**Věc: Rekonstrukce mostu v km 0,989 na trati Havlíčkův Brod - Pardubice-Rosice n/L.**  
Vysvětlení/ změna/ doplnění zadávací dokumentace č. 6

**Dotaz č. 41:**

SO 07 Ochrana vodovodu B: PARK Strojírenská a.s.:

Výkres mostu:

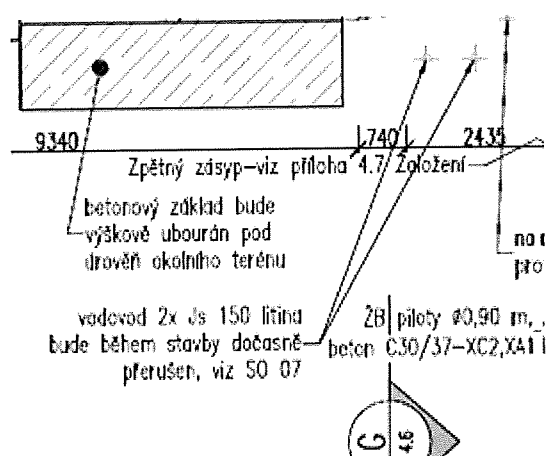
Ve VV nejsou uvedeny práce spojené s přerušením, odstraněním a obnovou kabelu napájení čerpadla, můžete doplnit?

Ve VV jsou položky č.10 a č.14 pro demontáž a montáž potrubí DN 90 plast, zatímco na výkrese uvedeno 2 x potrubí DN 150 litina, můžete uvést do souladu?

Ve VV není položka pro doplnění nového materiálu v délce obnovy, přeje si zadavatel použít původní materiál (zřejmě nereálné) nebo doplní položku (DN 90 plast nebo DN 150 litina)?

Kabel napájení čerpadla je předmětem SO 06. Co se týče zbytku dotazu, tak Zadavatel upravuje soupis prací SO 07\_SP\_A.
